OSSERVAZIONI A VALERE ANCHE QUALE PARERE
CON ESPRESSO RIFERIMENTO ANCHE ALLE “INTEGRAZIONI DOCUMENTALI
RELAZIONE DI RISPOSTA ALLE OSSERVAZIONI ALLA DOCUMENTAZIONE
PROGETTUALE DOC. MASE – 2024 -0022139 – 22102 EO DE GN R 09 0010 B, 2024 -
0022139 – 22102 EO DE GN R 09 0011 ” NONCHÉ IN RELAZIONE ALLA PRESA IN
CARICO E RISPOSTA ALLE INTEGRAZIONI RICHIESTE DALLE REGIONI (IN PRIMIS
LA REGIONE PIEMONTE RELAZIONE DI RISPOSTA ALLE OSSERVAZIONI ALLA
DOCUMENTAZIONE PROGETTUALE 22102 EO DE GN R 09 0018 B - D.G.R. N. 1C-
81CC/2024/XI DEL 12/02/2024, RISULTANTE DELLA SEDUTA N. 430 AVENTE COME
OGGETTO IL “PARERE EX ART. 23 DEL D.LGS. 152/200C E S.M.I. NELL’AMBITO DELLA
VALUTAZIONE DI IMPATTO AMBIENTALE DI COMPETENZA STATALE RELATIVA AL
PROGETTO DI REALIZZAZIONE DI UN IMPIANTO EOLICO DI POTENZA PARI A 43,4 MW
PRESENTATO DA WINDTEK SRL NEI COMUNI DI CAIRO MONTENOTTE, CENGIO (SV)
E SALICETO (CN). PARTE PIEMONTESE. [ID: 10C8C]”).

- Osservazioni in merito alla documentazione di “integrazione sulla produttività del
progetto - studio ventosità “

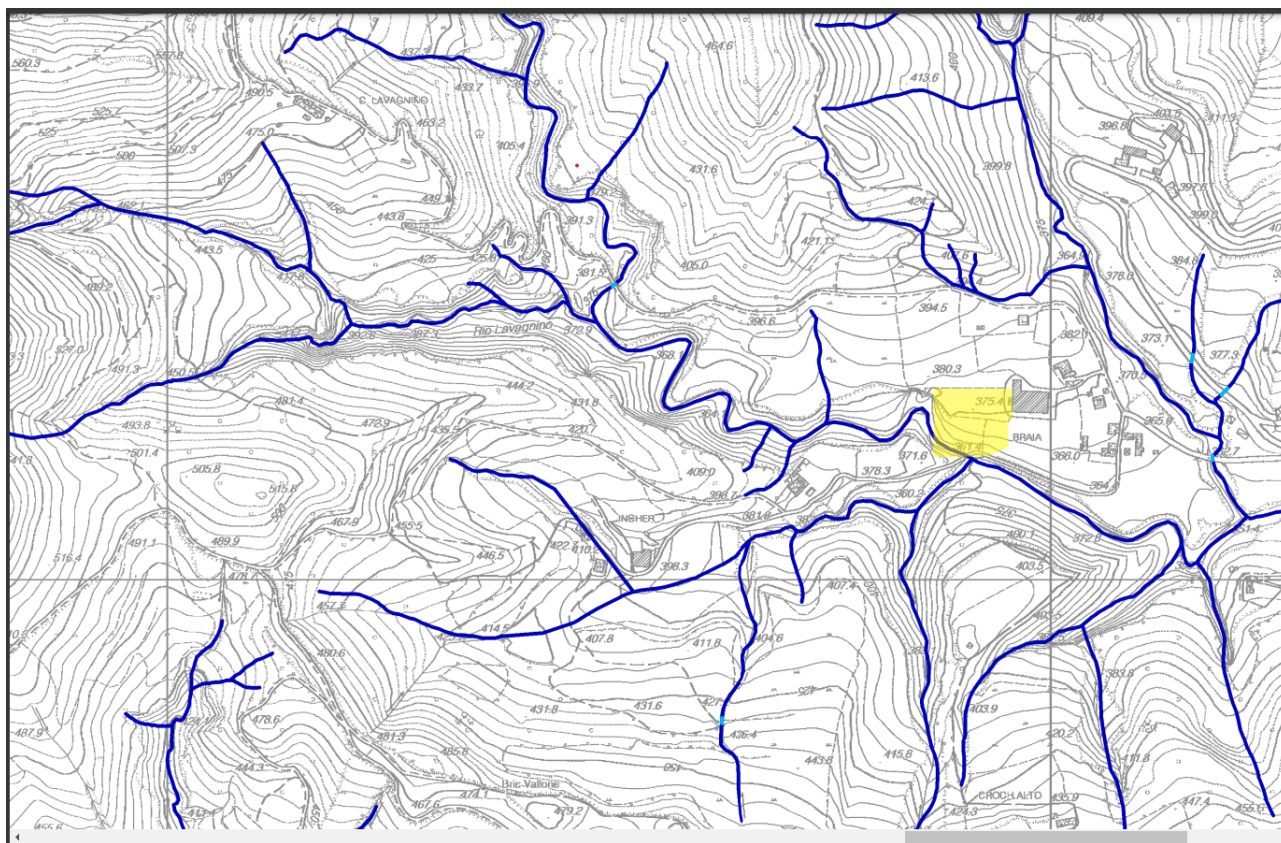
Il proponente con riferimento al tratto in questione a margine del dirupo e prospiciente la frana (rischio 3 Ispra) si limita a prevedere, in maniera generica, un allargamento testualmente *ALLARGAMENTO STRADA ESISTENTE ALLARGAMENTI STRADALI E SEZIONI* cfr. *elaborato 22102 EO DE CI D 04 0015 REV B aprile 2024*, ove nella raffigurazione che troviamo nella parte sinistra di detto elaborato viene rappresentato - con un linea rossa a latere del tracciato esistente - l'ipotetico allargamento per arrivare alle metrature indicate. Cfr. tratto 2)

Il proponente di conseguenza nel proprio generico elaborato prevede un allargamento della strada esistente nelmacro tratto 14 (cfr. elaborato 72) e nel tratto 2 (cfr. elaborato 22102 EO DE CI D 04 0015 REV B aprile 2024), prevedendo che tale allargamento vada ad interessare direttamente la parte prospiciente il dirupo, anzi dall'istruttoria conducibile in loco si sarebbe potuto appurare come il previsto allargamento andrebbe proprio sul dirupo. Ne deriverebbe quindi previsto un allargamento della strada laddove il sedime a margine della strada non risulta esistente.

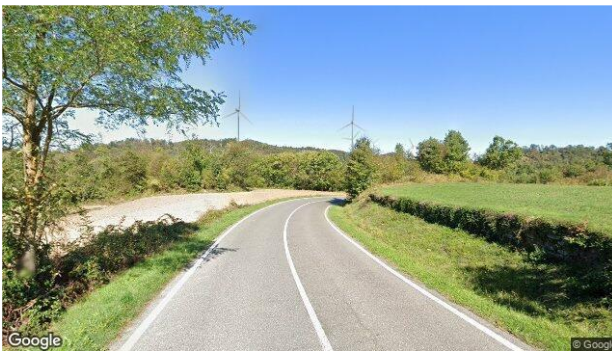
La mancanza di alternative sul lay out proposto può essere letta in combinato disposto con le conclusioni dello studio anemologico (cfr. *Inoltre si consiglia di approfondire la qualificazione anemometrica ad adeguate altezze dal suolo, tramite misure con tecnologie di Remote Sensing in altri punti dell'impianto, seppur di breve durata, oltre ad una integrazione dello studio (asseverazione bancabile) che comprenda, tra le altre cose, in particolare una analisi specifica delle variabili, la quale con le informazioni disponibili, definisce le incertezze dei processi e delle metodologie applicate, al fine di determinare il valore di produzione atteso dell'impianto con data probabilità (P 75% P 90%) solitamente richiesto per il finanziamento*),

da cui risulta come non siano state fatte indagini su parti dell'impianto diverse dalla piazzola ove si andrebbe a trovare l'AG 4

Figura 1: Immagine di come si dovrebbe presentare una reale misura acustica

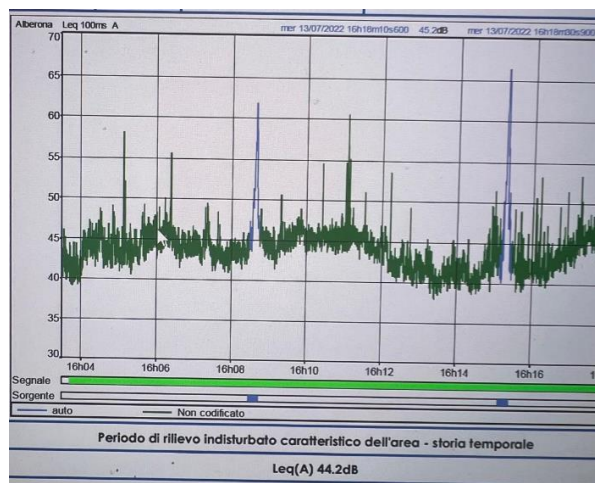
- 1- I valori indicati nelle schede di rilevazione inquinamento acustico tipo 4, risultano riportare per i recettori dal 22 al 35 un **rilevamento fatto in data successiva rispetto alla prima emissione della relazione** e specificatamente dalle rilevazioni riportate in tabella da pag. 24 a pag.38 del documento in oggetto.
- 2- **Non sono presenti grafici delle registrazioni che diano evidenza** della data, delle emissioni sonore legate al tempo, come invece è consuetudine fare (si veda il seguente esempio estratto da analoga relazione):

Figura 3: Curve di livello per Aerogeneratore 7. Differenza di altezza rispetto ai prati sottostanti equivalente ad 80 m.

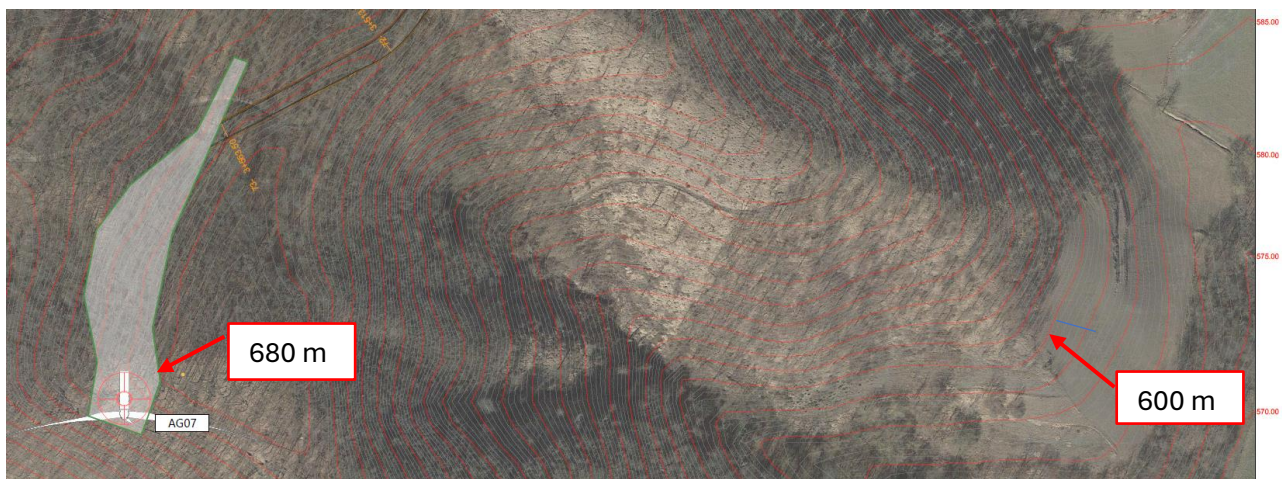
Dalle curve di livello riportate nel documento **22102_EO_DE_CI_D_08_0024_B_Planimetria_curvelivello_turb_6-7_sdp-signed** si evince facilmente mediante differenza tra le curve di livello e l’altezza della collina rispetto ai prati sottostanti, che l’aerogeneratore AG7 è di **80 m**.

Figura 4: Comparazione della misura rilevata tra le curve di livello, ovvero 80 m e la rappresentazione grafica proposta di Windtek. Le pale al rotore in realtà misurano 125 m e non 80 come sembrerebbe nella rappresentazione grafica.

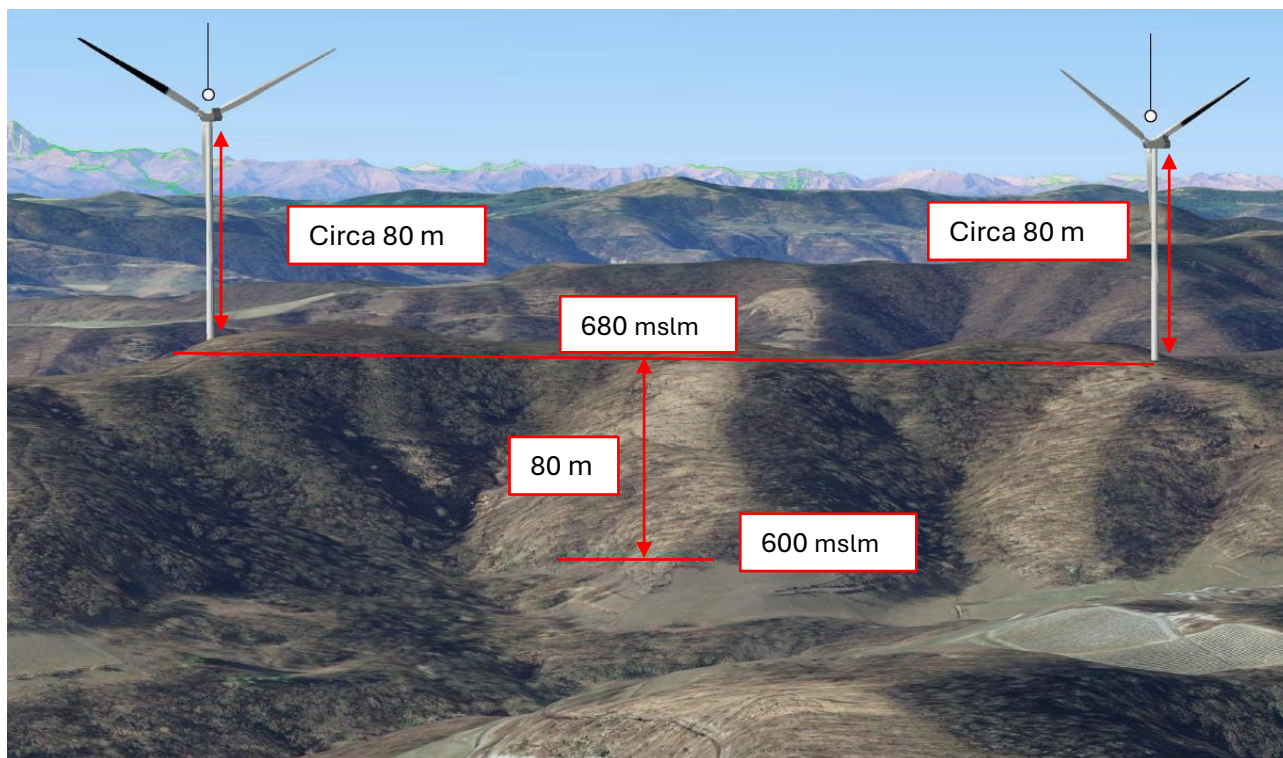
Riportando la misura rilevata nel documento **22102_EO_DE_GN_D_03_0012_A_Analisi_di_impatto_visivo-signed** si evince che l’altezza dell’aerogeneratore non risulti assolutamente proporzionale alla misura rilevata dalle curve di livello e quindi **l’elaborato prodotto da Windtek non risulta rappresentativo**.

Come si può notare, gli aerogeneratori sono stati rappresentati con una altezza che corrisponderebbe ad 80 m all'asse della girante, **quando invece l'altezza reale al rotore della pala è di 125 m**, come si evince dalla scheda tecnica della macchina Vestas V162.

Figura 6: Punto di scatto 3 degli aerogeneratori AG7 ed AG6

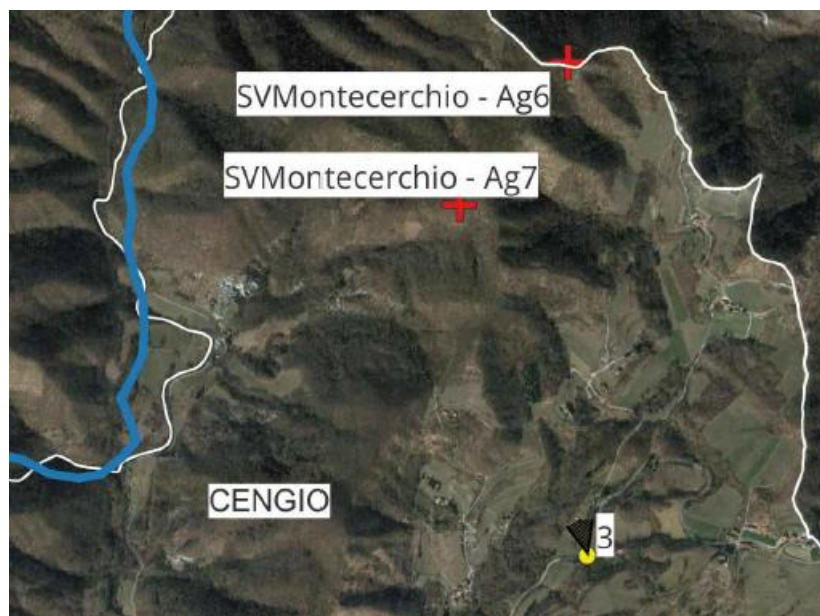
Quanto descritto sopra è ancora più evidente se si prende in considerazione il documento 22102_EO_DE_SIA_D_03_0090_B_Fotomontaggi_parco_Montecerchio_nei_diversi_cicli_stagionali-signed. Si prenda in esame la prospettiva rappresentata per gli aerogeneratori AG7 ed AG6 al punto di scatto 3.

Figura 7: Misura della distanza dell' AG7 dal punto 3 di scatto.

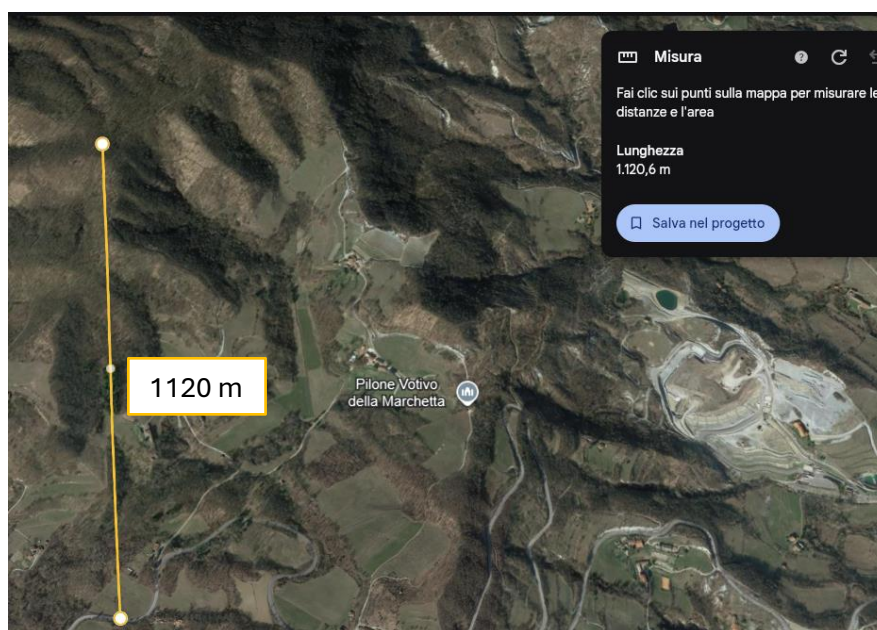
La distanza di questo oggetto dal punto di scatto è di 1120 m, mentre la differenza di altezza della collina mediante l'ausilio ancora una volta delle curve di livello può essere stimata in 100 m.

Figura 8: Indicazione dell'altezza della collina rilevata dalle curve di livello. Come si può notare 100 m non corrispondono assolutamente con la prospettiva che è stata proposta nel documento di Windtek.

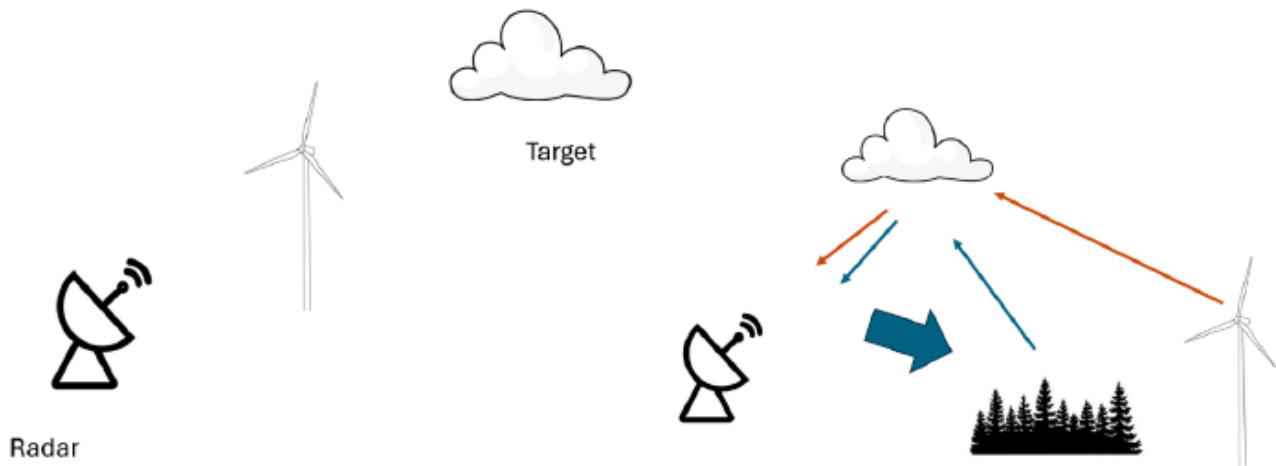
Si evidenzia inoltre che **il caso peggiore**, ovvero che il parco eolico si trovi in linea di vista tra Radar e target **non sia da escludere**, in quanto il Radar più vicino e collocato sul Monte Sette Pani (SV), dista dal parco eolico solamente **18 km**, ed è perfettamente allineato con la traiettoria di arrivo delle perturbazioni.

Per maggior chiarezza, si veda il seguente schema e relativa didascalia:

Figura 17: Frapposizione del Parco Eolico Monte Cerchio con i due Radar gestiti da Arpa Piemonte.

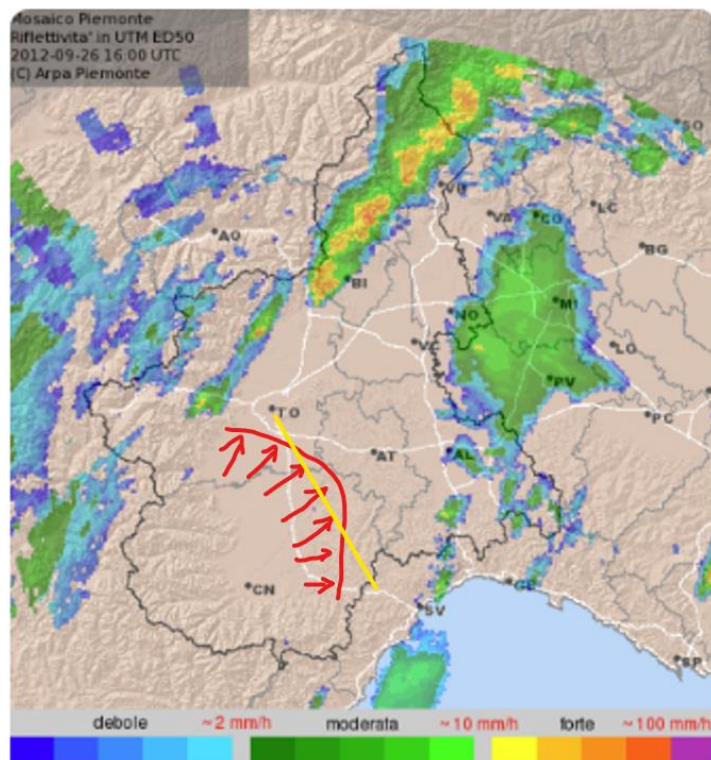
Il parco Eolico Monte Cerchio, come illustrato nella seguente immagine, si **frappone tra i due Radar gestiti da Arpa Piemonte**, in quello che è un noto corridoio delle perturbazioni provenienti dal nord-ovest della penisola. Questo per sottolineare che il disturbo generato ai Radar dall'installazione del parco eolico porterà a falsi eco e quindi a disturbare l'analisi dei dati per la correttezza delle previsioni meteorologiche.

Posizione approssimativa del
ponte non considerato dal
Preponente.

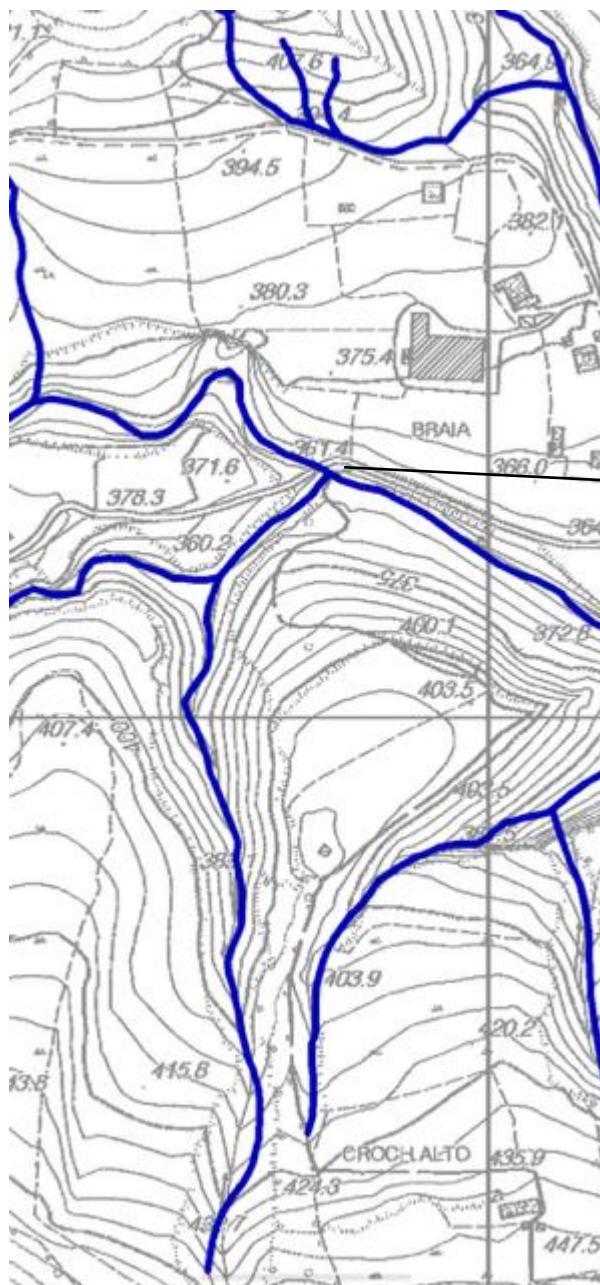
A ciò si deve aggiungere che l'omessa presa in considerazione del rio di cui sopra ha fatto sì che il proponente "non si sia accorto" dell'esistenza di un ponte di ridotte dimensioni (quanto a larghezza della carreggiata tanto è vero che la linea rossa tracciata dallo studio Bauducco prevede di raddoppiare

Il ponte in questione presente inoltre un sedime stradale che oltre ad essere pressoché la metà di quello indicato come realizzando dalla linea rossa tracciata del proponente, risulta avere in corrispondenza del suo baricentro una angolazione che non risulta permettere il passaggio in sicurezza di mezzi d'opera di sorta come risulta dalle fotografie del ponte (cfr. all. 5)
